Uttale til offentlig ettersyn av plan 0481.00 – Detaljregulering for fortetting nord for Frøylandsbekken, Kvernaland

NVEs uttale- Konkret førespurnad - Offentleg ettersyn - Detaljregulering for fortetting nord for Frøylandsbekken - Kvernaland - PlanID 0481.00 - Time kommune

Oppdatert brev til offentlig ettersyn av plan 0481.00 for bustader med tilhøyrande anlegg, Time kommune

MERKNAD TIL «Høring av reguleringsplan 0481.00 Detaljregulering for fortetting nord for Frøylandsbekken, Kvernaland», GNR. 28 BNR. 881 PÅ FRØYLAND I TIME KOMMUNE

Bilde 2: Elvesiv og randsoner spylt bort av pumpen

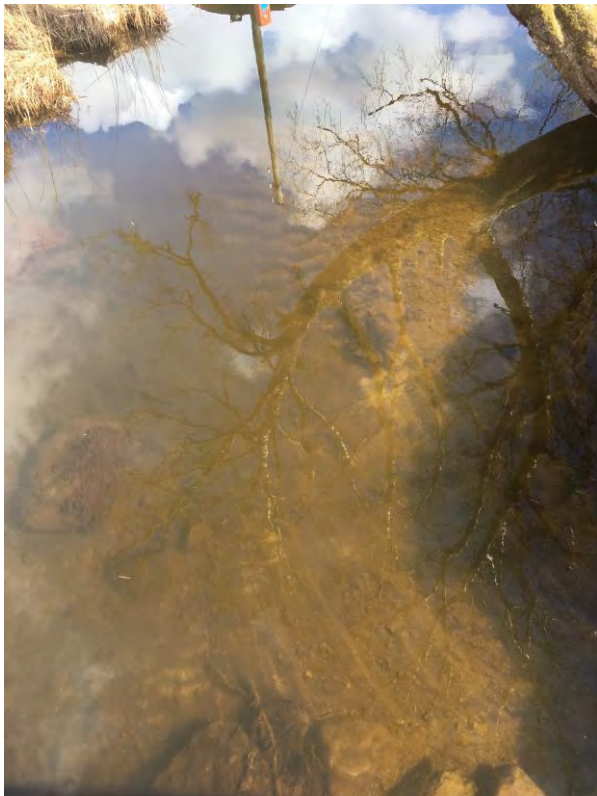
Bilde 1: den kraftige pumpen som var i bruk fra sommeren 2017 til våren 2018 beveget seg som en «vill hageslange» og har gjort skade både i randsonen og i elvebunnen. Bilde tatt under liten flom.
